UAVHENGIG KVALITETSSIKRING

Stormyra massedeponi, 7500 Stjørdal

DMR-saksnr.: 21-0212

Uavhengig kvalitetssikring iht. NVE veileder 1/2019, Stormyra massedeponi

Figur 4-1 Kritiske områder hvor det er mangelfull informasjon om grunnforholdene markert med gult.

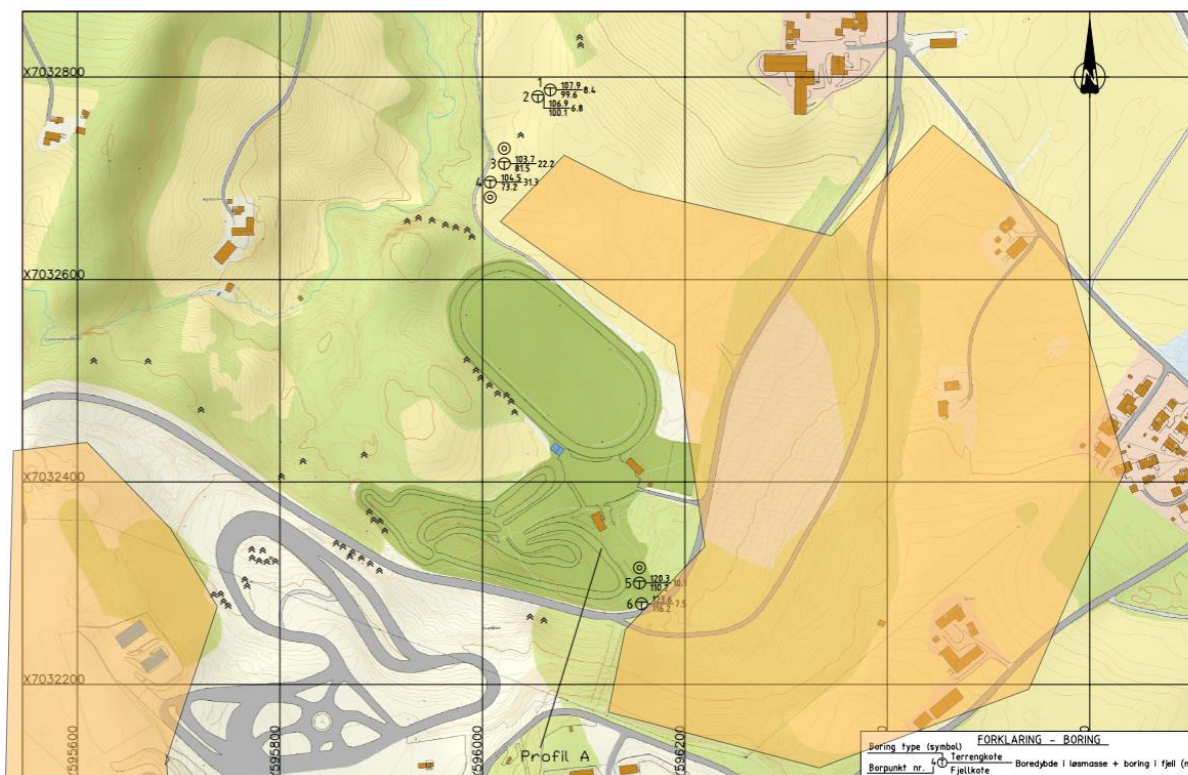
Kontrollemner	Kommentar	Kategori	Status
Valg av tiltakskategori	Ikke utført verken på eksisterende veg til industriområde eller for ny veg. DMR mener grunnlaget er for mangelfullt for å utelukke valg av tiltakskategori.	A	Å
Avgrensning av løsneområde- og utløpsområde	Det er flere områder DMR mener burde vært vurdert som aktuelle løsne- og utløpsområder, basert på topografi og ukjente grunnforhold, som ikke er vurdert tilstrekkelig. Dette området er vist i Figur 4-1 . Dette gjelder både for etablering av ny vei i skråning over og under, og eksisterende deponi rundt område 4 og 5.	A	Å
Faregrad og konsekvensklasse	Tiltaket ligger ikke i eksisterende faresone.		L
Omfang av grunnundersøkelser	Det er utført prøvegravinger, totalsonderinger og observert berg i dagen rundt tiltaksområdet. DMR mener det bør utføres supplerende grunnundersøkelser. Dette gjelder i hovedsak i skråningene som omkranser tiltaksområdene og ved område angitt som 4 i notat 1. Viser til Figur 4-1 .	A	Å

Løsne - og utløpsområde som ikke er vurdert
